# **Ortsgemeinde Gerbach**

## **Änderung des Bebauungsplans**

**„Auf dem Steinhübel, Photovoltaikanlage Schneebergerhof“**

**Stand: 24.05.2024**

**Starkregengefährdungskarte**

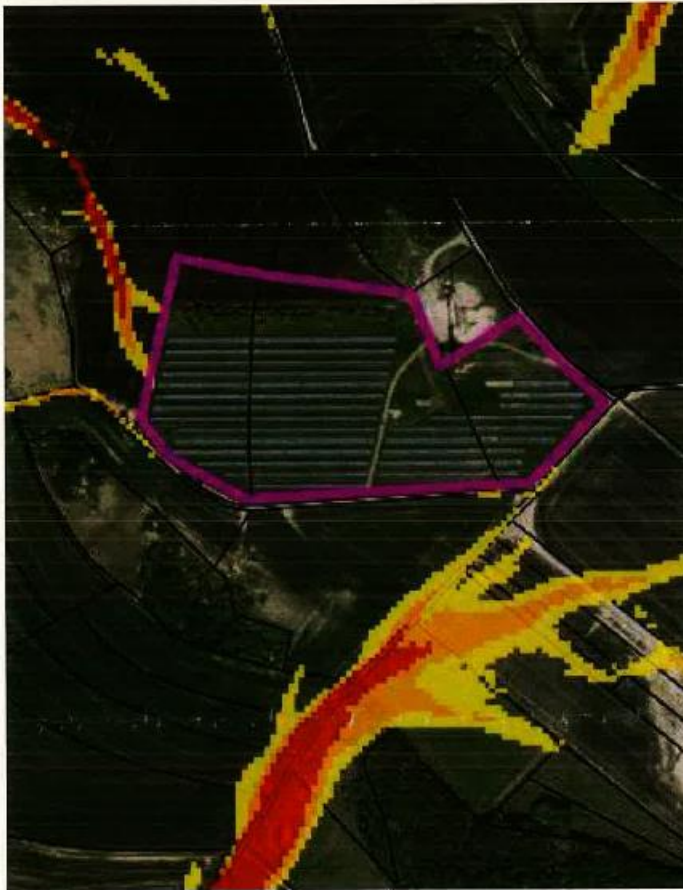
<p>Ich weise darauf hin, dass die breitflächige Versickerung in der Regel erlaubnisfrei ist. Eine Einleitung in das Grundwasser über zentrale Abwasseranlagen (Versickerungsbecken, -mulden, -Mulden-Rigolen etc.) ist in der Regel erlaubnispflichtig.</p>	
<p>III.</p>	<p><b>2. Starkregenvorsorge</b></p> <p>Ziel der Starkregenvorsorge ist es umliegende Ortslagen und Infrastrukturen bestmöglich vor Schäden durch Sturzfluten zu schützen indem die Erosion und der Hochwasserabfluss durch Rückhaltemaßnahmen möglichst frühzeitig reduziert wird.</p> <p>Für die Verbandsgemeinde Nordpfälzer-Land liegt die Gefährdungsanalyse mit ausgewiesenen Sturzflutentstehungsgebieten des Landesamts für Umwelt (LfU) vor (Hochwasserinfopaket, Karte 5); diese sollte entsprechend berücksichtigt werden. Zudem müssen die tatsächlichen Abflussverhältnisse vor Ort näher betrachtet werden, da sie ggf. durch verschiedene Faktoren beeinflusst werden und von den Darstellungen in den Starkregengefährdungskarten abweichen können.</p> <p>In der Starkregengefährdungskarte werden im Umfeld des Plangebiets Abflussbahnen mit bis-zu sehr hohen Abflusskonzentrationen im Starkregenfall dargestellt. Das Wasser, welches sich in diesen Abflussbahnen sammelt stammt unter anderem aus dem Plangebiet.</p> <p>Ich empfehle Ihnen im Zuge des weiteren Verfahrens die tatsächlichen Abflussbahnen vor Ort zu überprüfen und die Gefährdung in der Planung zu berücksichtigen. Insbesondere bei der Platzierung der technischen Nebenanlagen sollte eine mögliche Gefährdung durch Starkregen vermieden werden. Zudem empfehle ich im Bereich des Solarparks den Wasserrückhalt in der Fläche zu stärken und die Hanglängen zu verkürzen. Hierfür eignen sich vor allem die Randbereiche zu den benachbarten Flächen. Dort sollten Rückhaltemulden vorgesehen werden.</p>	<p>Wie in der Abbildung der Starkregengefährdungskarte zu erkennen ist, wird das Plangebiet lediglich randlich von Sturzflut-Entstehungsgebieten in geringer Abflusskonzentration tangiert.</p> <p>Da es sich bei der vorliegenden Fläche um Grünland handelt, ist eine geschlossene Vegetationsdecke bereits vorhanden, sodass das Risiko von Bodenabtrag durch Wassererosion in diesem Bereich als sehr gering einzustufen ist. Zudem ist ein Abfluss des auftreffenden Regenwassers auch zwischen den einzelnen Modulen innerhalb der Modultische möglich, sodass die Wassermenge, die an der unteren Modulkante abläuft, reduziert wird.</p> <p>Der Bebauungsplan wird aufgrund des Repowerings geändert. Eine technische Nebenanlage wird im Süden des Plangebiet neu platziert, während die bestehende Trafostation entfernt wird. Der Bereich der neuen Trafostation ist nicht von Starkregen betroffen.</p> <p>Da der Solarpark lediglich repowert wird, sollen keine Bodenmodellierungen stattfinden. Es werden dadurch keine Rückhaltemulden angelegt.</p>

Die Starkregenkarte wird innerhalb des Umweltberichts berücksichtigt.
